改善箇所説明図

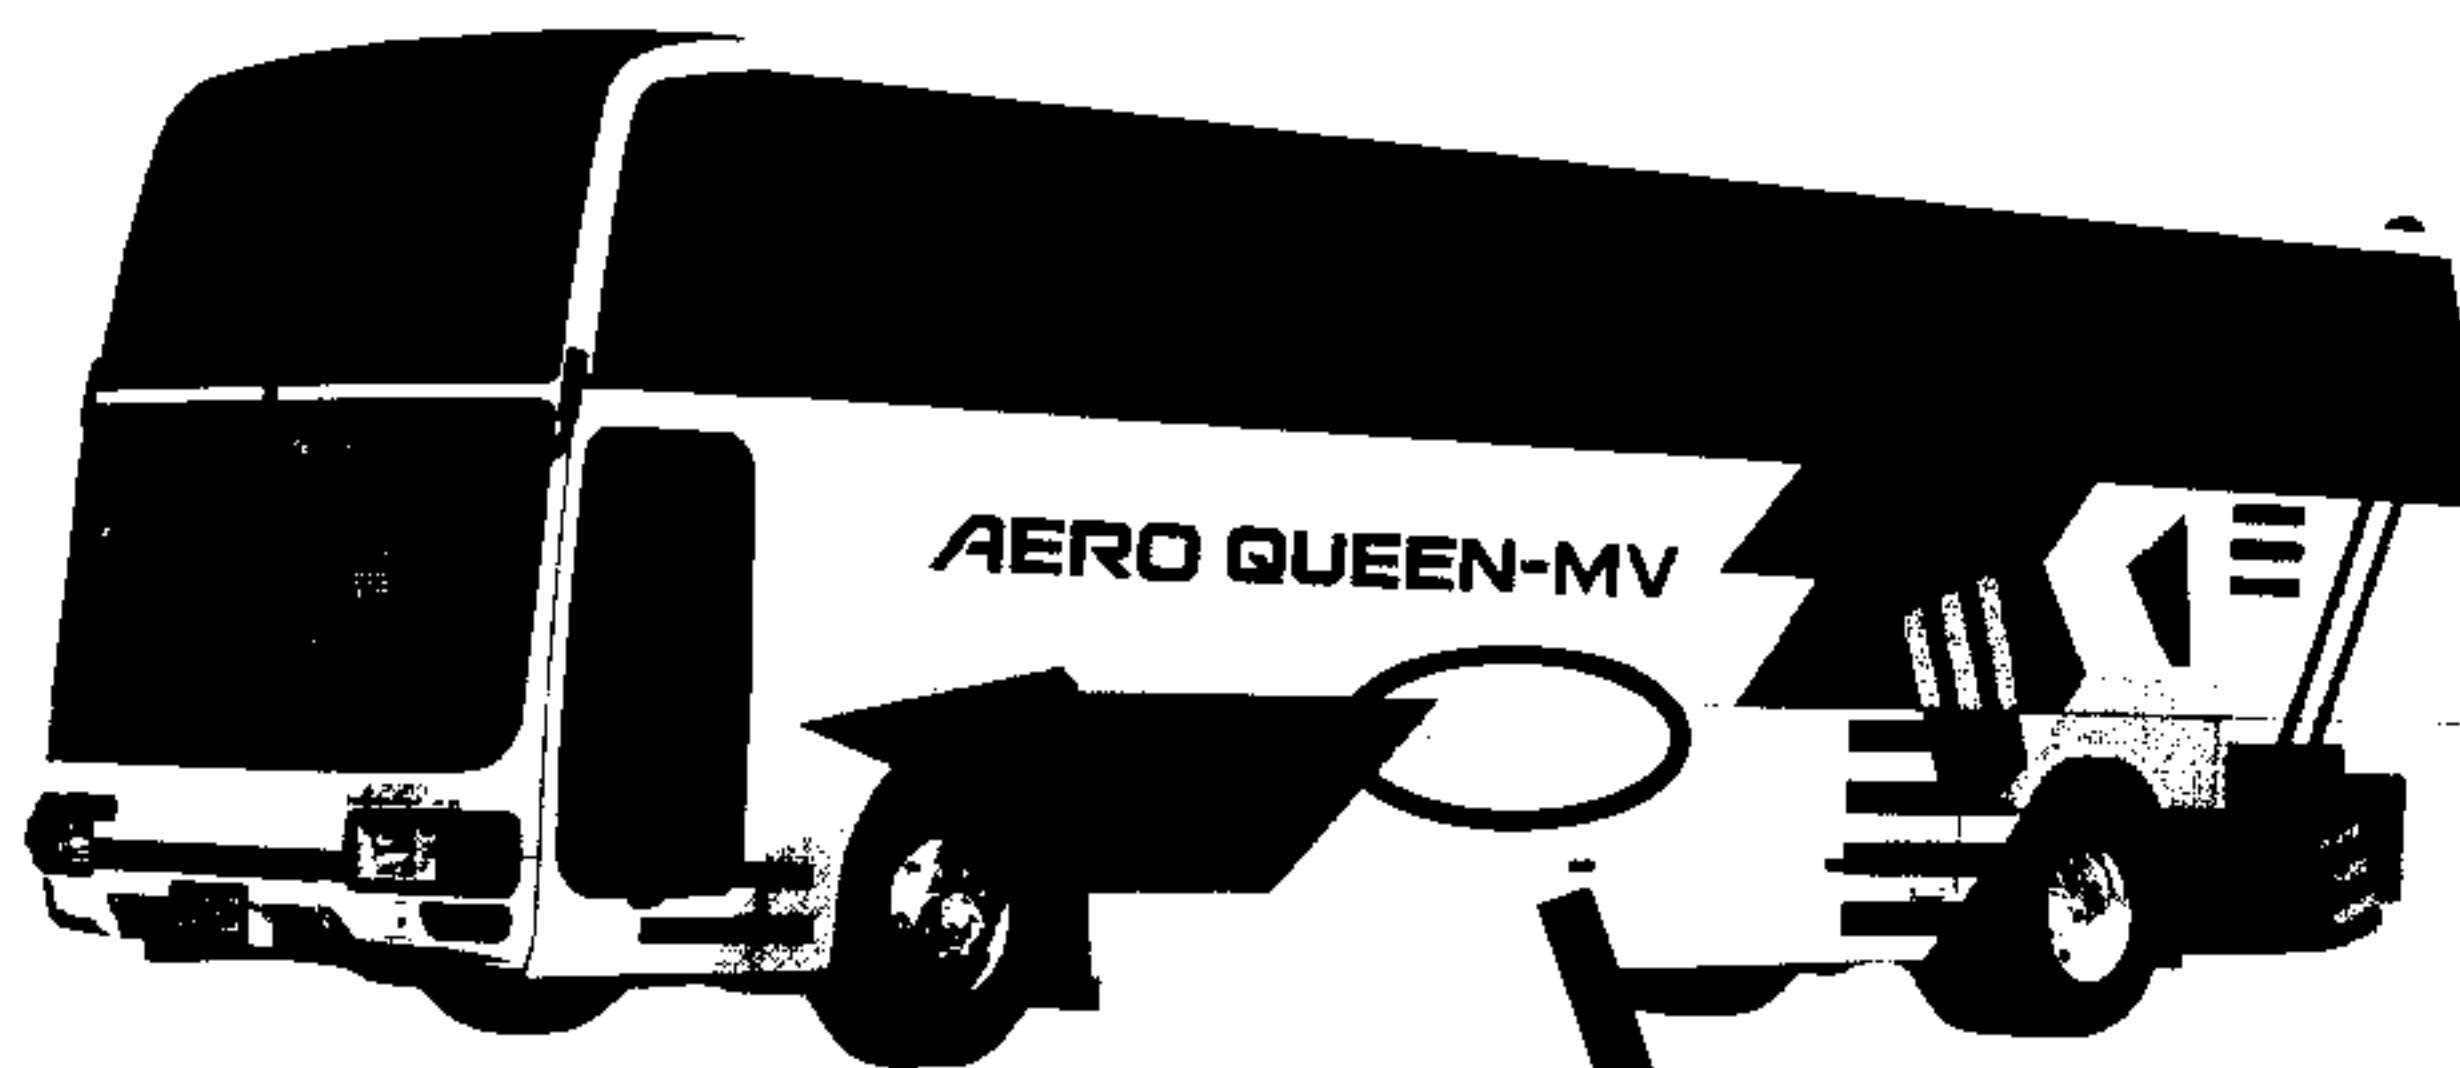
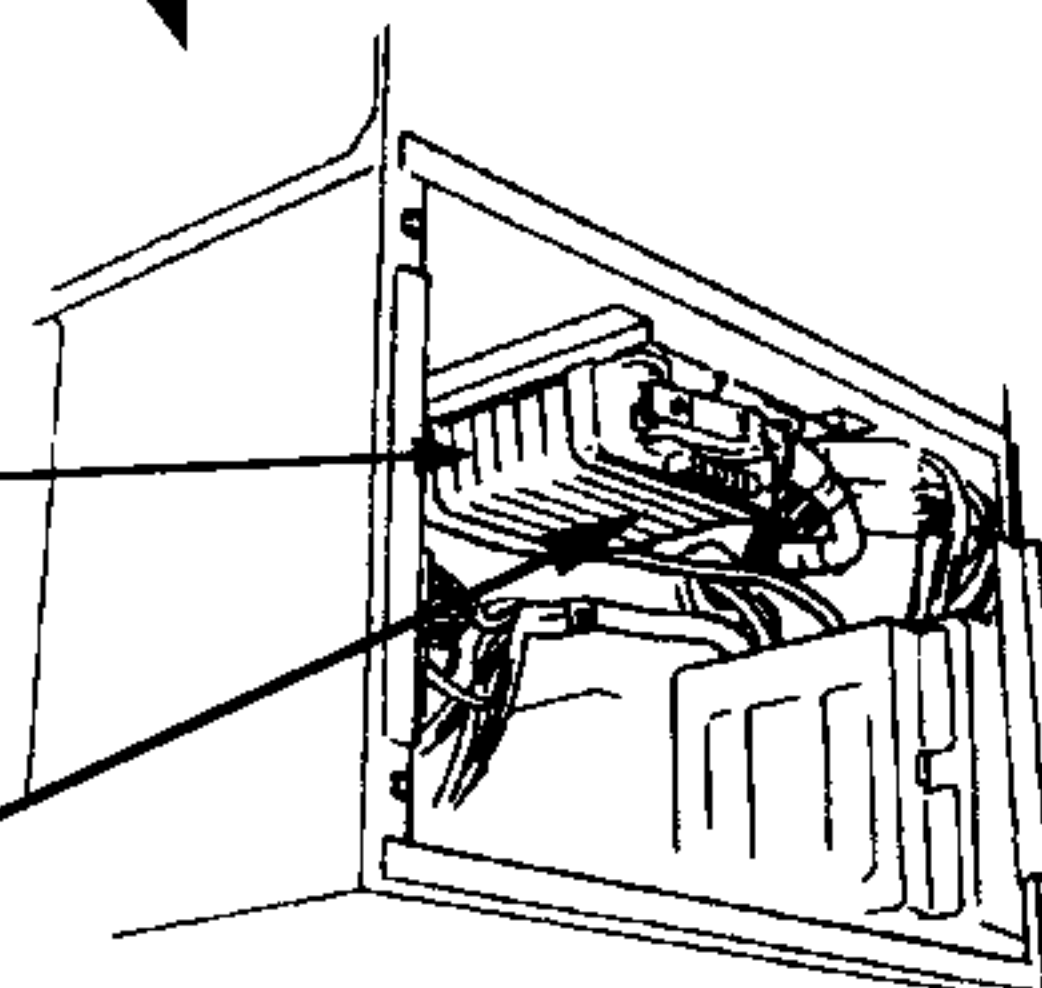
不具合発生箇所

想定外の不正な高出力電波を受けた際、ABSを制御するコントロールユニット（ECU）が、車輪速センサー信号に混入したノイズにより車輪をロック状態と誤認識することがある。
このため、ABSコントロールバルブが誤作動して異音が発生したり、最悪の場合、ブレーキの効きが悪くなるおそれがある。

当該ECUを対策品と交換すると同時に、車輪速センサー、ABSコントロールバルブ、電気ハーネス、配管を変更する。また、ECU装着互換性のある一部車両については、ECUのみを対策品に交換する。

交換部品：コントロールユニット（ECU）、車輪速センサー、

ABSコントロールバルブ、電気ハーネス、配管
